施設管理における設計管理および作業管理の位置付けについて

図-1. 施設管理の全体イメージ (四国電力 非常用ガスタービン発電機 (GTG) の例)

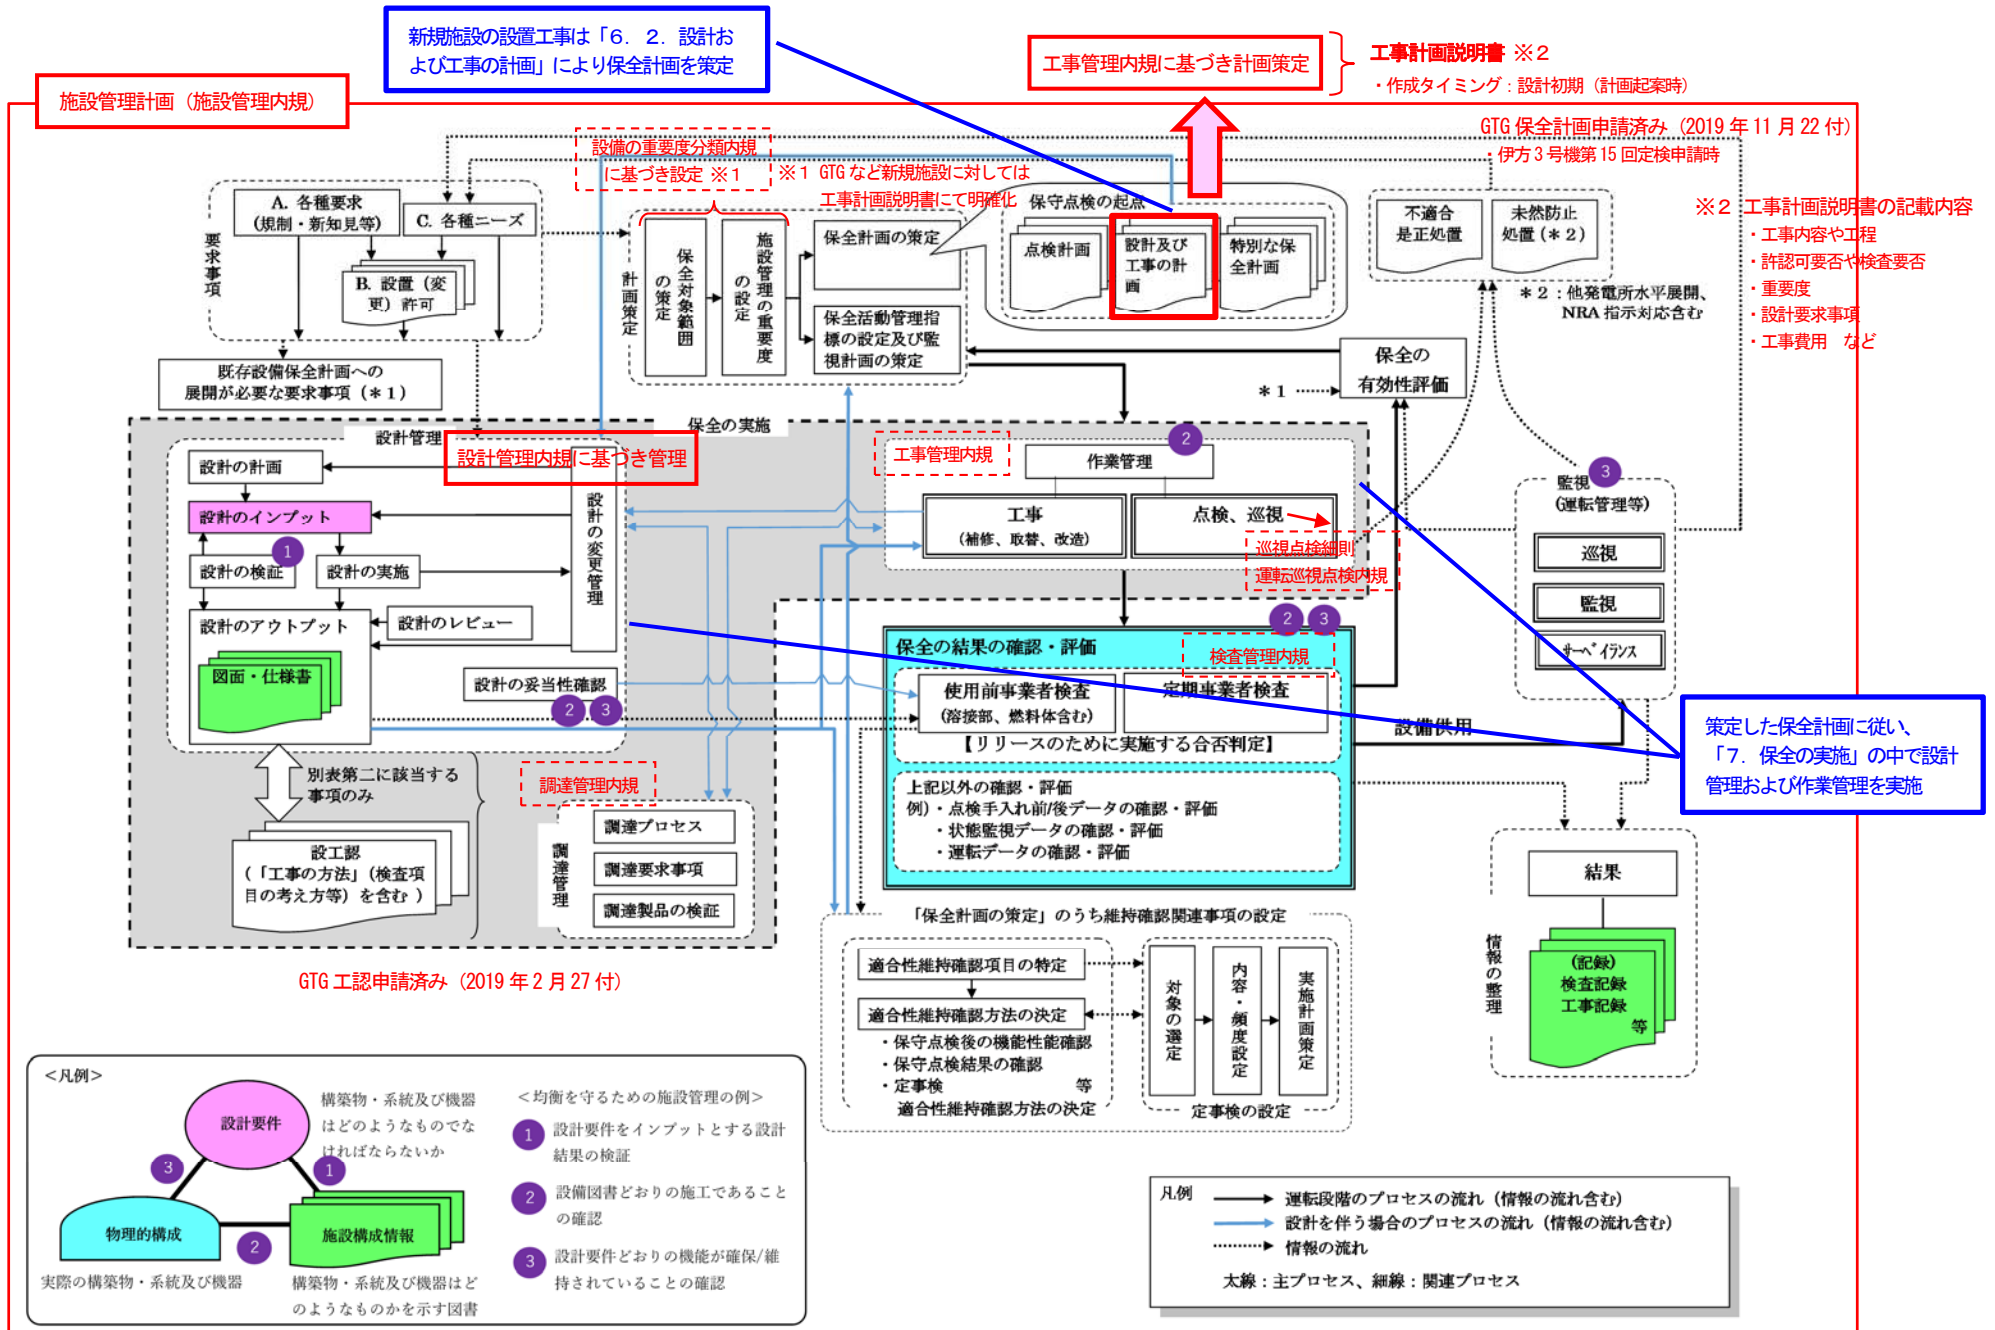
設計管理及び作業管理を個別条文とせず、第119条の「7. 保全の実施」の中に位置付けているが、保全の実施は保全計画に基づいて実施するものであるところ、現状の記載では、新規施設に対する設計管理や作業管理を行う前に保全計画を策定する必要があるため、設計管理や作業管理を保全の実施の中でできるのか確認し、整理して説明すること。

- ✓ 施設管理計画では「6. 保全計画の策定」において、施設・設備の状況に応じて以下の保全計画を策定する必要がある。
 - a. 点検計画（6. 1）
 - b. 設計および工事の計画（6. 2）
 - c. 特別な保全計画（6. 3）このうち、設計および工事を実施する場合、すなわち新規施設の設置工事を実施する場合には、あらかじめその方法、実施時期および法令手続きの要否を定めた「b. 設計および工事の計画」（保全計画）を策定する。この保全計画に従って保全を実施し、保全の実施にあたって設計管理および作業管理を行うこととなる。
- ✓ 上記の通り、新規施設の設置工事にあたって設計管理や作業管理を行う前に保全計画を策定し、保全を実施することから、必要な実施行為はすべて第119条「施設管理計画」の範囲内にある。これは変更前の保守管理計画においても同様であった。弊社で新規設置した非常用ガスタービン発電機の施設管理を例に示す。（図-1参照）
- ✓ 新規施設に対する設計管理および作業管理は、「6. 2 設計および工事の計画の策定」の中で策定した保全計画に従って、「7. 保全の実施」の中で実施している。
